INFORME DE HITO DE CONTROL N° 019-2026-OCI/0374-SCC

CONTROL CONCURRENTE
MUNICIPALIDAD DISTRITAL DE HUALGAYOC
HUALGAYOC, HUALGAYOC, CAJAMARCA

HITO DE CONTROL N° 2 - EJECUCIÓN DE OBRA - VALORIZACIÓN DE OBRA N° 6

Imagen n.° 1: Se observa plano PDG-01 - DISTRIBUCIÓN DE AMBIENTES Y COMPONENTES - PTAP EL PESCADO, en la cual se verifica 3 floculadores Y 3 decantadores.

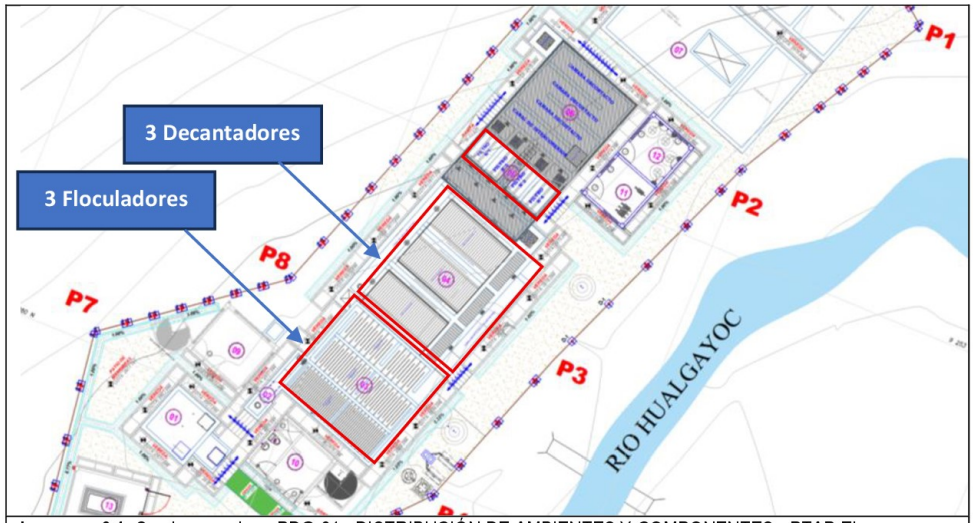
De la revisión de los planos del expediente técnico aprobado[4], se advierte que el diseño de la PTAP contempla la construcción de tres (3) tramos de floculadores, tres (3) decantadores y cuatro; sin embargo, durante la inspección física realizada a la Obra, se verificó la ejecución de dos (2) tramos de floculadores y dos (2) decantadores.

COMPONENTE	EXPEDIENTE TECNICO APROBADO	COMPONENTE EJECUTADO
Floculadores	3 tramos	2 tramos

Decantadores	3 tramos	2 tramos

Imagen n.° 2: Se verificó la construcción dos cámaras floculadores.

Imagen n.° 3: Se observó la habilitación de acero en dos decantadores.

Ante ello, es de indicar que los floculadores, decantadores u otro componente de la PTAP constituyen unidades que intervienen en diferentes etapas del proceso de tratamiento de agua potable, por lo que, cualquier modificación en su cantidad, distribución o características debe encontrarse sustentada mediante una evaluación técnica que permita verificar que la nueva configuración mantiene las condiciones de diseño y funcionamiento previstas para la PTAP.

En ese contexto, la reducción del número de unidades de tratamiento no constituye únicamente una variación de las metas físicas previstas, sino que, requiere evaluar su incidencia en las condiciones hidráulicas y operativas del sistema, tales como los caudales de diseño, tiempos de retención, velocidades de flujo, cargas hidráulicas y demás parámetros considerados en el expediente técnico aprobado, a fin de garantizar que las modificaciones no afecten el adecuado funcionamiento de la infraestructura.

Sin embargo, a la fecha de evaluación, la Entidad no ha acreditado ante la comisión de control la existencia de documentación técnica que sustente las modificaciones advertidas, ni la aprobación correspondiente del expediente técnico modificado, pese a que se vienen ejecutando trabajos con características distintas a las inicialmente proyectadas.

Imagen n.° 4: Se observa plano F-EST-01 – FLOCULADOR – ESCTRUCTURA PTAP.

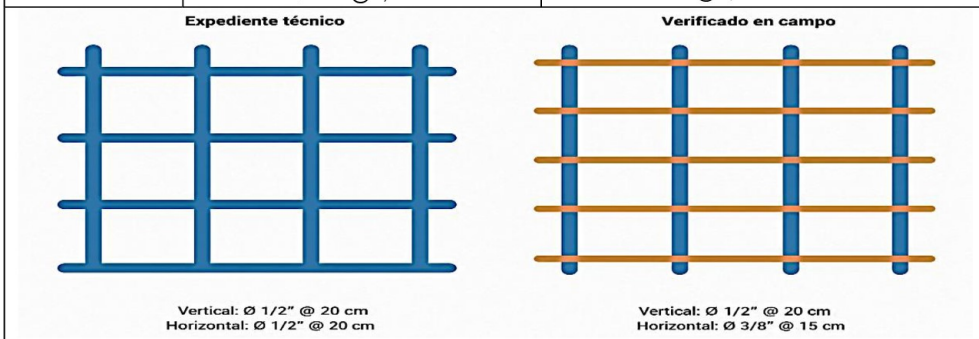
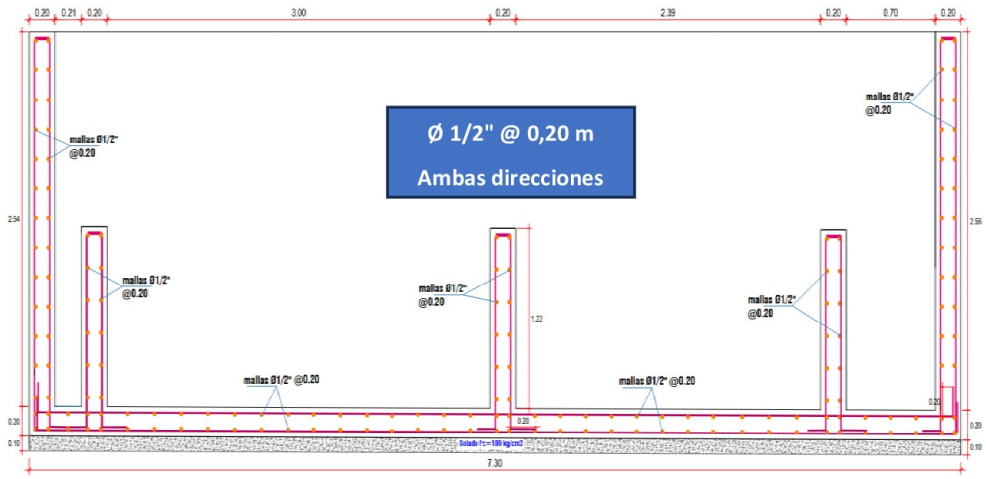
Durante la inspección física realizada a la Obra, se verificó que la Entidad viene ejecutando los muros de concreto armado de los floculadores con una disposición de acero de refuerzo distinta a la establecida en los planos estructurales[5] del expediente técnico aprobado.

Al respecto, de la revisión de los planos estructurales correspondientes a los floculadores, se advierte que estos contemplan la utilización de barras de acero de diámetro de 1/2" espaciadas cada 0,20 m, tanto en dirección vertical como horizontal; sin embargo, durante la verificación efectuada en campo, se constató que el acero de refuerzo en dirección vertical corresponde a barras de diámetro de 1/2" espaciadas cada 0,20 m, conforme a lo proyectado, mientras que en dirección horizontal se viene empleando acero de diámetro de 3/8" espaciado cada 0,15 m, tal como se detalla a continuación:

Dirección del refuerzo	Expediente técnico aprobado	Verificación de campo
Vertical	Ø 1/2" @ 0,20 m	Ø 1/2" @ 0,20 m
Horizontal	Ø 1/2" @ 0,20 m	Ø 3/8" @ 0,15 m

Imagen n.° 5: Se observó que el acero de refuerzo transversal de los muros de los floculadores es de 3/8.

Imagen n.° 6: Se observó que el acero de refuerzo transversal de los muros de los floculadores es de 3/8, asimismo se verifico que el espaciamiento entre ellas es de 15 cm.

Sobre el particular, cabe señalar que la modificación del diámetro y espaciamiento de las barras de acero de refuerzo horizontal representa una variación de las características estructurales establecidas en el expediente técnico aprobado. En efecto, considerando las áreas nominales de las barras de acero, la disposición proyectada de Ø 1/2" cada 0,20 m representa aproximadamente 6,34 cm² de acero por metro, mientras que la disposición ejecutada de Ø 3/8" cada 0,15 m representa aproximadamente 4,75 cm² por metro, evidenciándose una reducción aproximada del 25 % del área de acero de refuerzo horizontal respecto de lo proyectado.

En ese sentido, si bien la modificación del espaciamiento de las barras de acero de 0,20 m a 0,15 m representa una menor separación entre elementos de refuerzo, ello no determina necesariamente que la disposición ejecutada proporcione condiciones estructurales equivalentes a las previstas en el diseño aprobado, toda vez que también debe considerarse el diámetro de las barras, el área de acero proporcionada, las solicitaciones estructurales, el control de fisuración y demás parámetros establecidos en el diseño de los muros.

En consecuencia, la modificación advertida adquiere especial relevancia considerando que los floculadores constituyen estructuras hidráulicas de concreto armado destinadas a contener y conducir agua durante el proceso de tratamiento, por lo que, las características de sus elementos estructurales deben garantizar las condiciones de resistencia, servicio, durabilidad y control de fisuración consideradas en el diseño aprobado.
